WERRA-MEISSNER-KREIS

**Höchstspannungsleitung Brunsbüttel – Großgartach (Vorhaben Nr. 3 BBPIG),
Abschnitt C (Bad Gandersheim/Seesen – Gerstungen)
Ihr Schreiben vom 29.03.2019, Ihr Zeichen: 804-6.07.00.02/3-2-3/13.0**

**Höchstspannungsleitung Wilster – Grafenrheinfeld (Vorhaben Nr. 4 BBPIG),
Abschnitt C (Bad Gandersheim/Seesen – Gerstungen)
Ihr Schreiben vom 29.03.2019, Ihr Zeichen: 804-6.07.00.02/4a-2-3/13.0**

Bundesfachplanung: Behörden- und Öffentlichkeitsbeteiligung gemäß § 9 NABEG

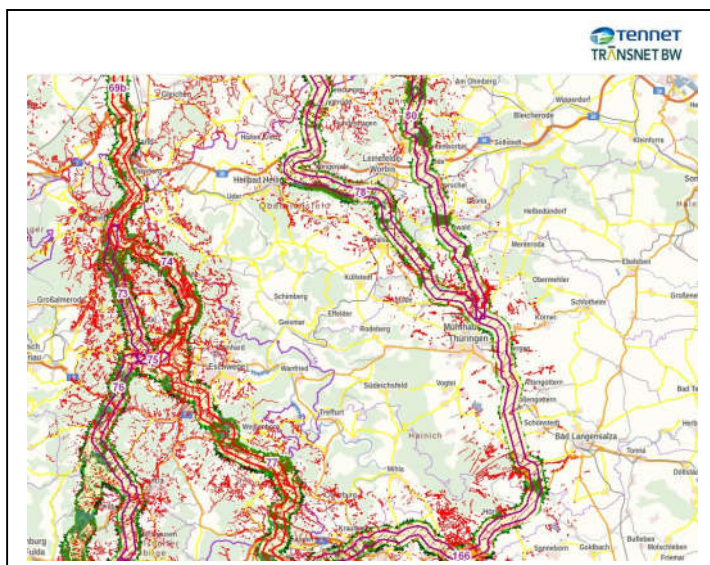
Auf die in den TKS weit verbreiteten Georisiken, die unsere Ausführungen zu Punkt 3 bestätigen, wird nochmals ausdrücklich hingewiesen (siehe Anhang: GEONIK).
